**Modulo per la presentazione delle osservazioni per i piani/programmi/progetti sottoposti a procedimenti di valutazione ambientale di competenza statale**

**ID: Codice procedura (ID\_VIP/ID\_MATTM):10844**

Impianto per la produzione di energia elettrica da fonte eolica, costituito da 6 aerogeneratori della potenza complessiva di 37,2 MW, un sistema di accumulo da 25 MW e relative opere connesse in località "Rempillo" nel comune di Pitigliano (GR).

# ALLEGATO alle OSSERVAZIONI all' IMPIANTO EOLICO denominato REMPILLO nel COMUNE di PITIGLIANO ( GR). Comp

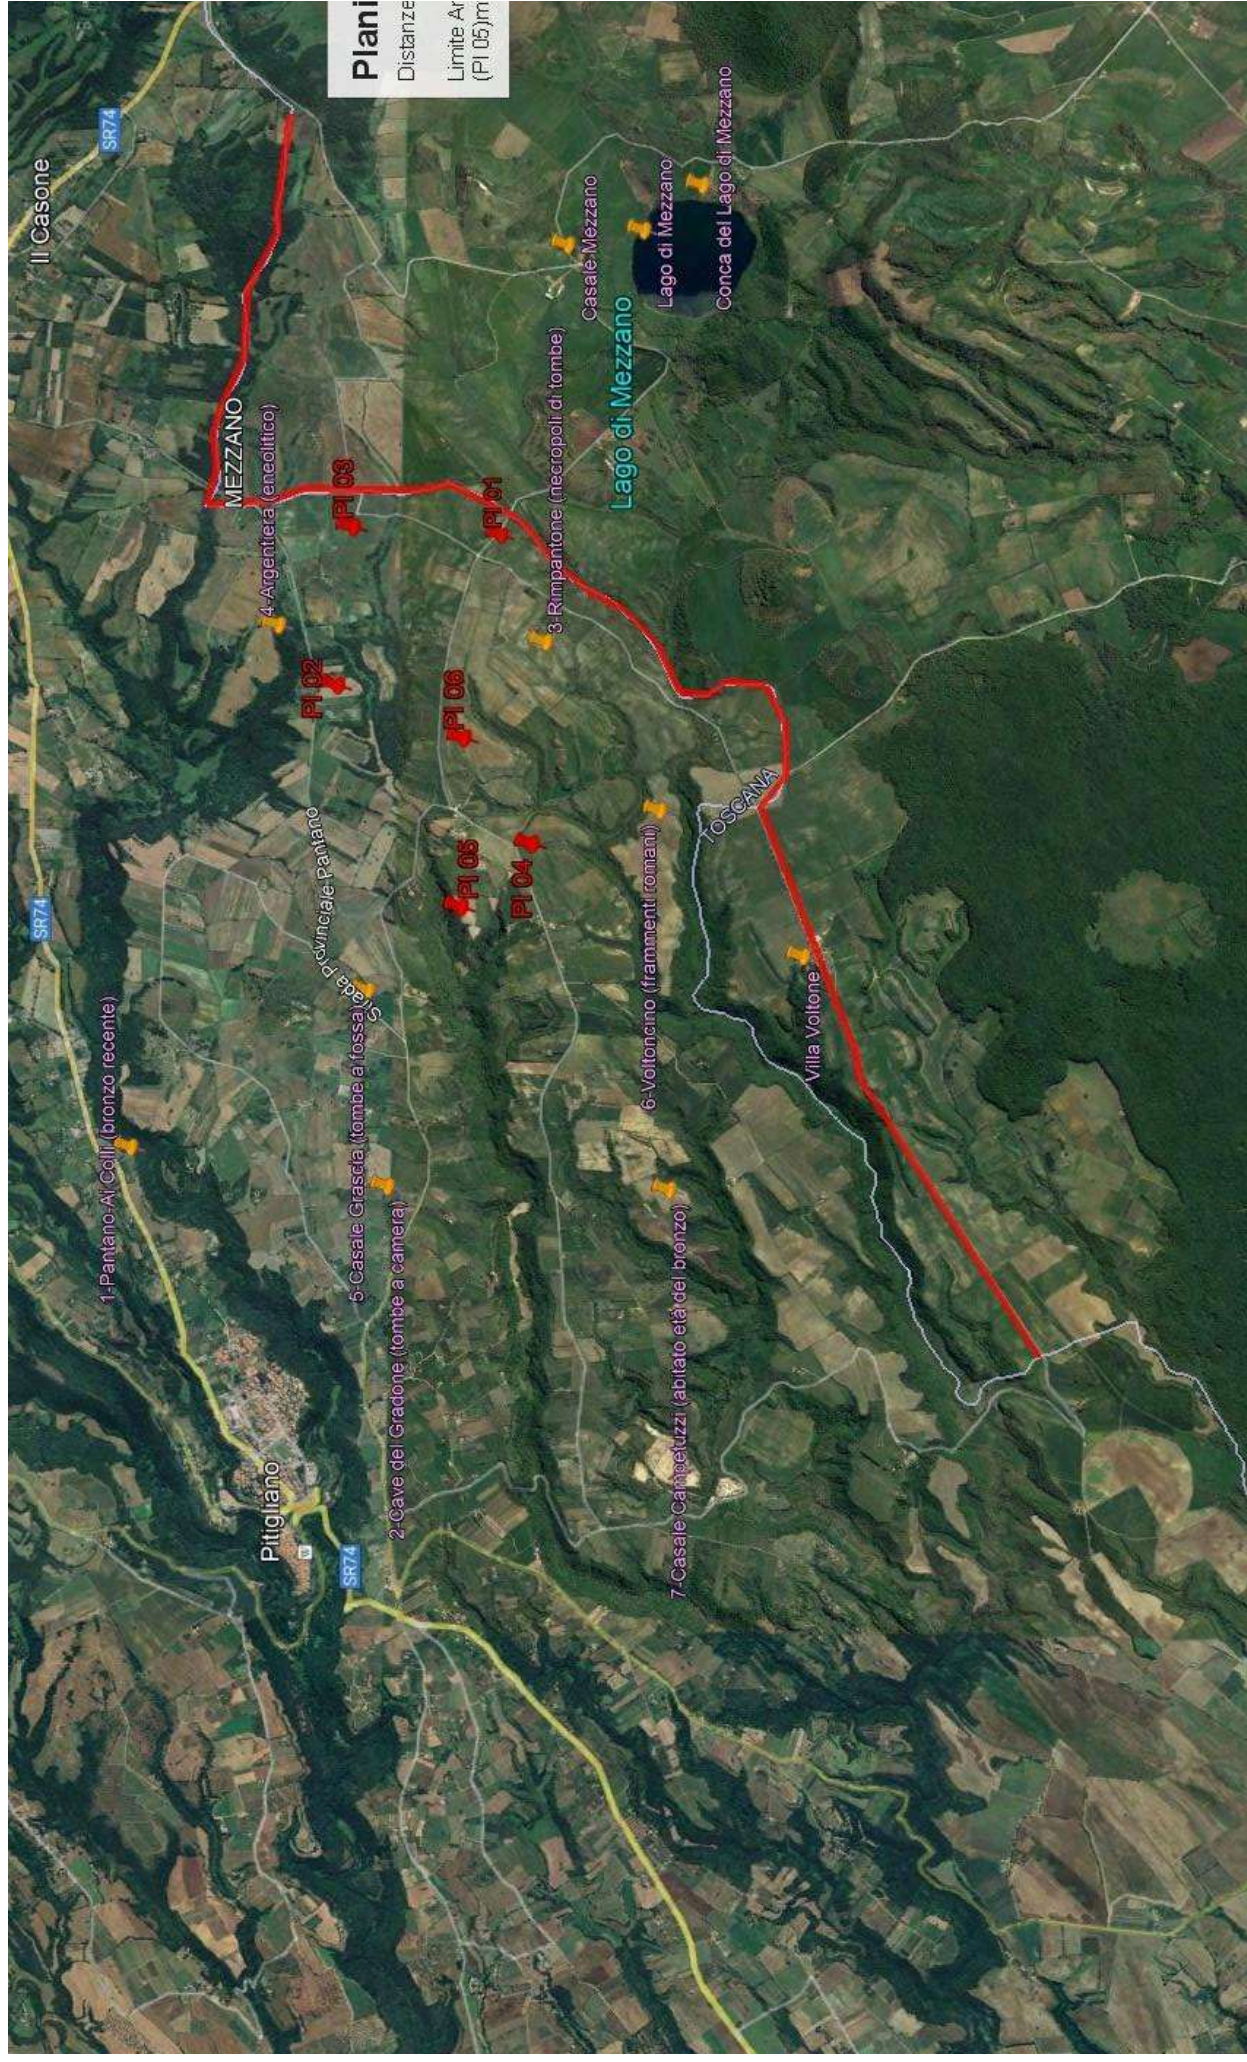
- h) Le zone di interesse archeologico evidenziate nell'immagine n. 3 a cui si aggiungono anche l'importante abitato protostorico di Sorgenti della Nova e Ruderii del Castello altomedioevale che si trovano a circa 4 km dalle aree in cui è stato progettato l'impianto eolico industriale. Poco più lontano i resti del castello medioevale “Morroneccio”. Nell'area vasta le preziose necropoli eneolitiche (Poggi Alti) ed etrusche di Pitigliano, Sovana e Sorano.

# Analisi di Intervisibilità Cumulativa delle Pali

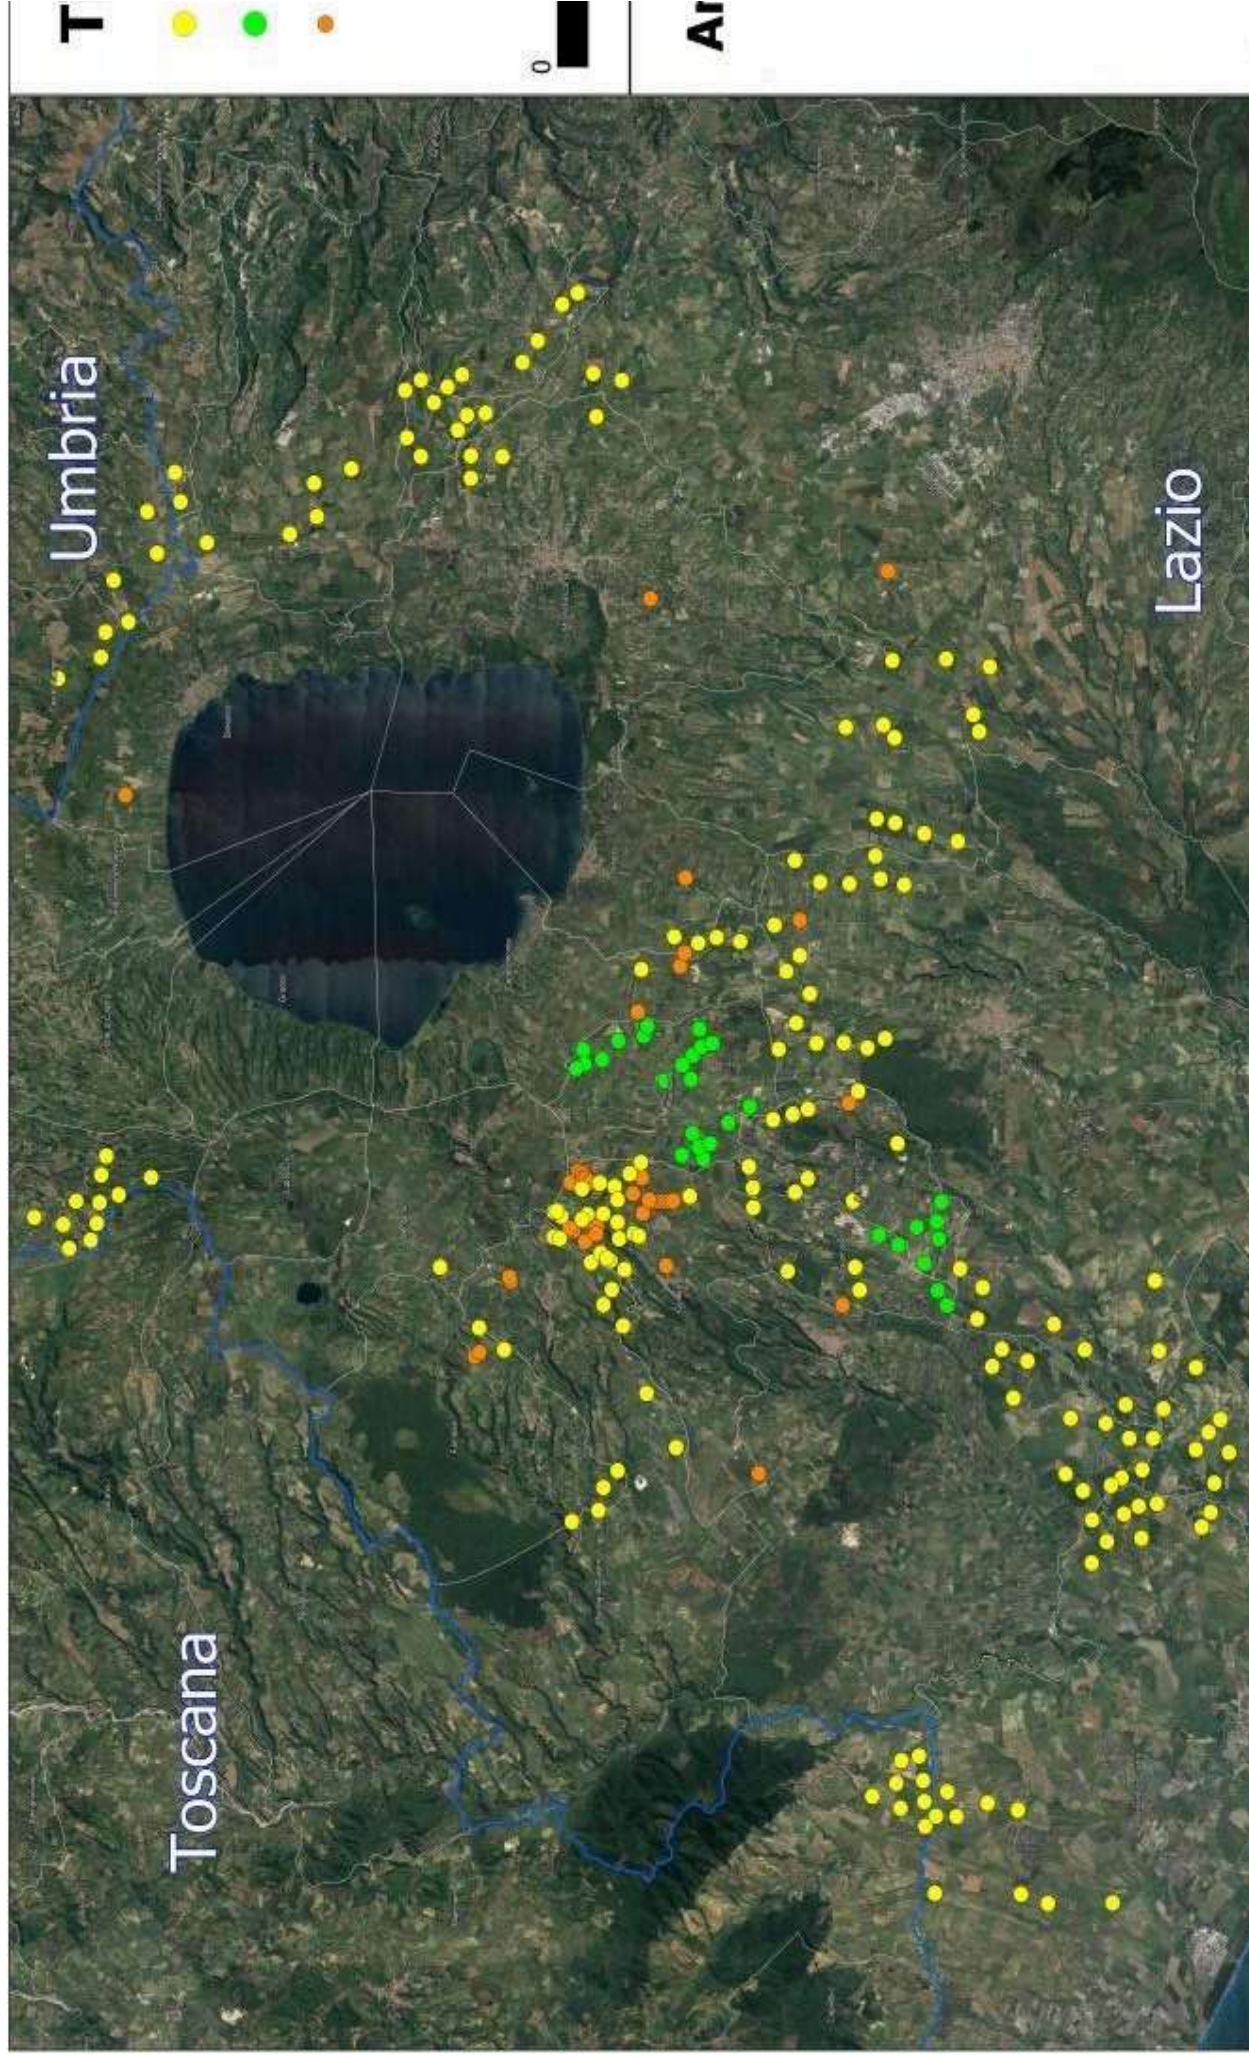
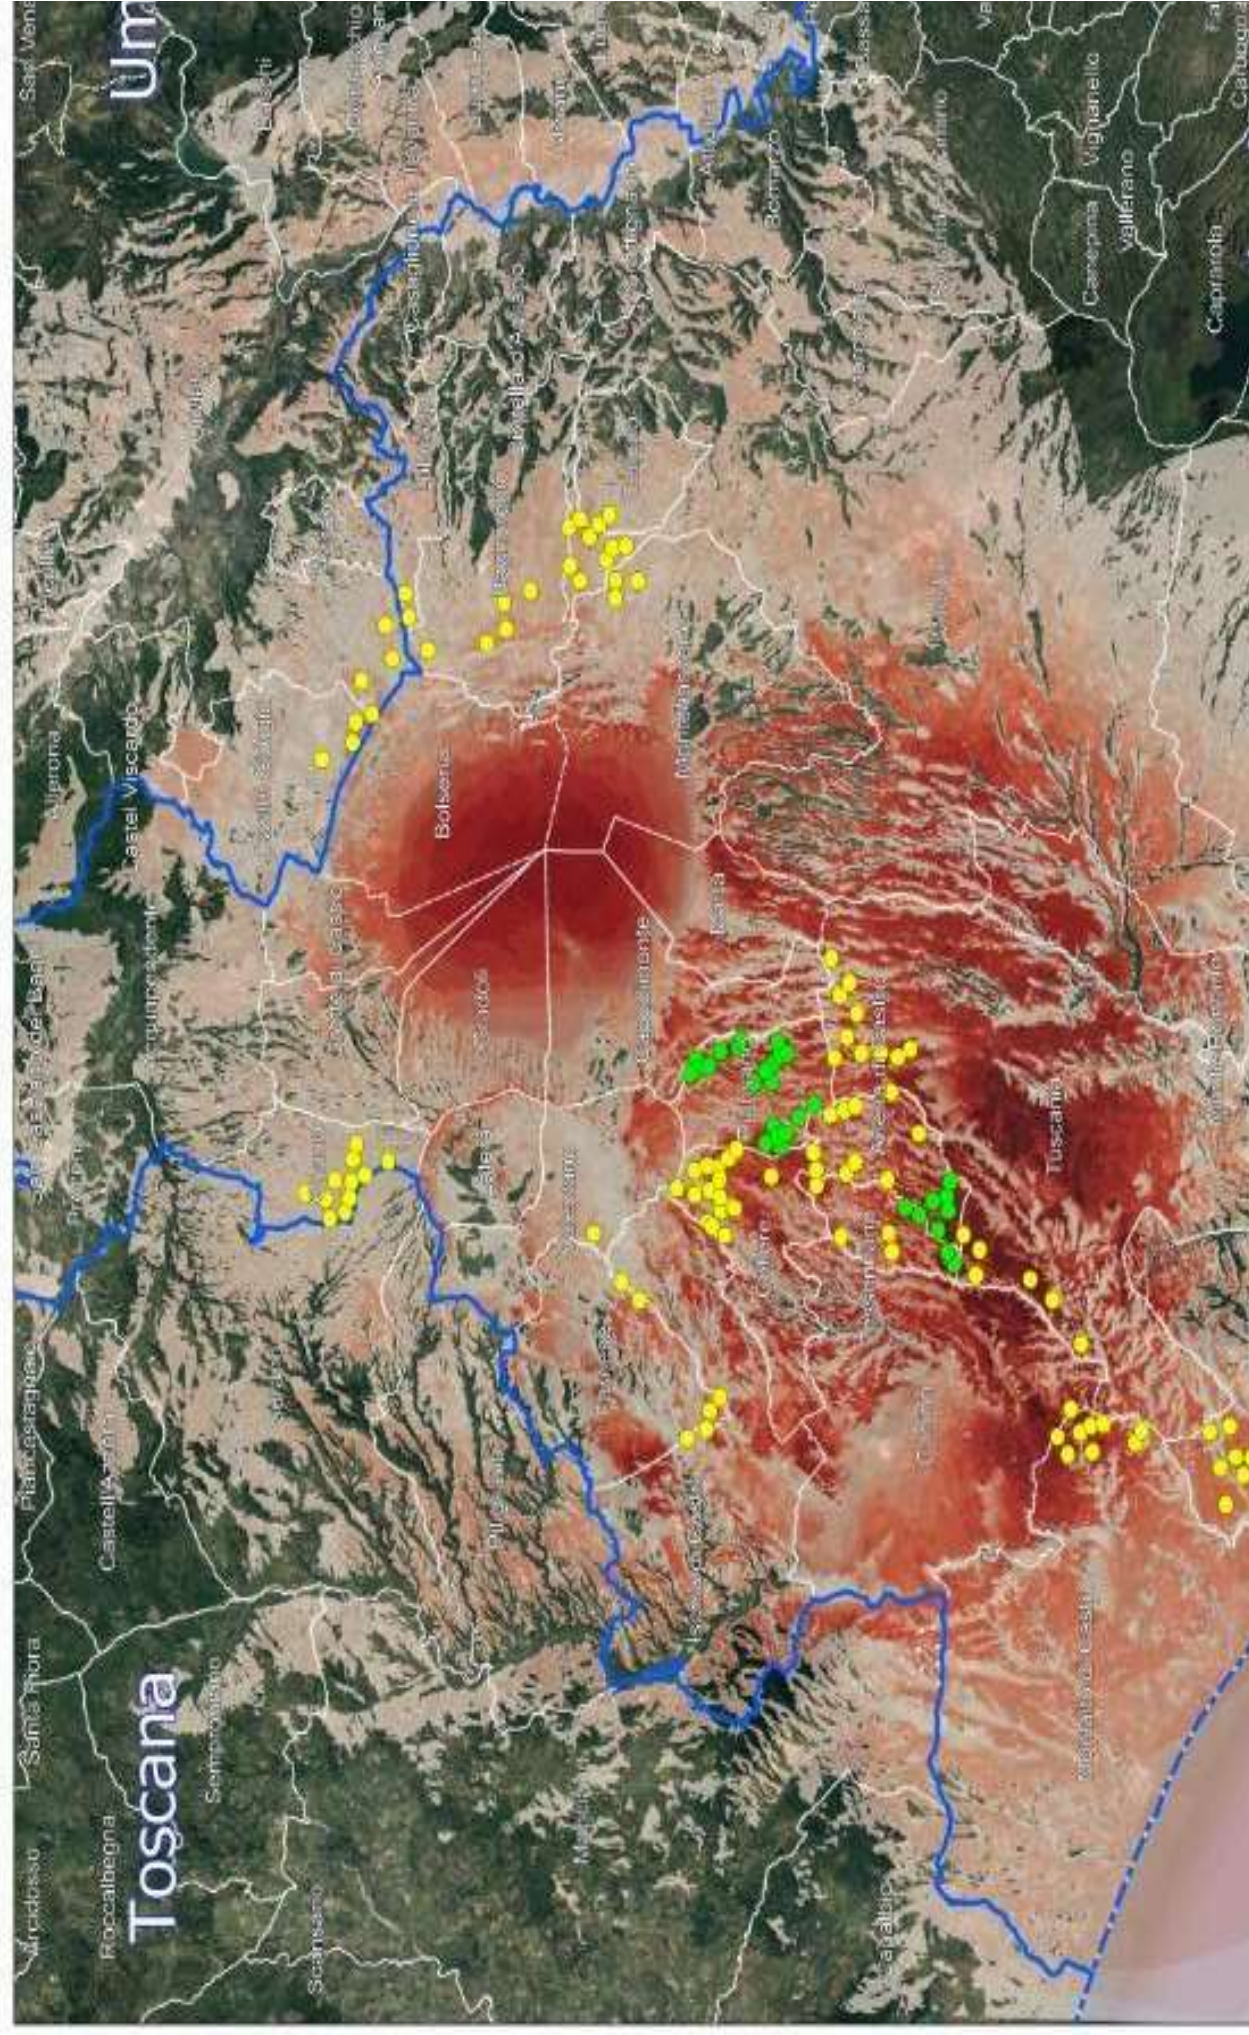
Quindi anche la Regione come Ente deputato dalla normativa nazionale a legiferare sulle aree idonee e non idonee si è espressa riguardo al fatto che abbia assolto ai doveri e alle quote stabilite dal PNIEC e in ambito regionale la provincia di Viterbo è stata quella con il più alto tasso di impianti FER tra tutte e quindi ormai satura ed il cumulo degli impianti FER installati, autorizzati e in progetto rappresenta una **elevata criticità per la sostenibilità ambientale di ulteriori eventuali iniziative**. L'impianto eolico " Rempillo" pur essendo "esterno al confine provinciale e regionale ma nelle sue immediate vicinanze ( a soli 100 metri i primi due aerogeneratori) oltre ad impattare sul territorio e sulle economie di tre Comuni del Lazio ( Farnese, Valentano e Latera) si trova nelle fasce di rispetto dei Beni di notevole interesse pubblico come si è evidenziate nelle Osservazioni nn. 1 e 2 e crea anche degli impatti negativi anche sui beni naturalistici come verrà dettagliato nell'Osservazione n. 4. Inoltre andrebbe a sommarsi al già enorme cumulo di impianti eolici e fotovoltaici e geotermici che già creano una elevata criticità ambientale nella provincia di Viterbo e interferiscono anche con il territorio toscano come si può vedere dalle immagini nn. 4 e 5 dell'Allegato n. 1.
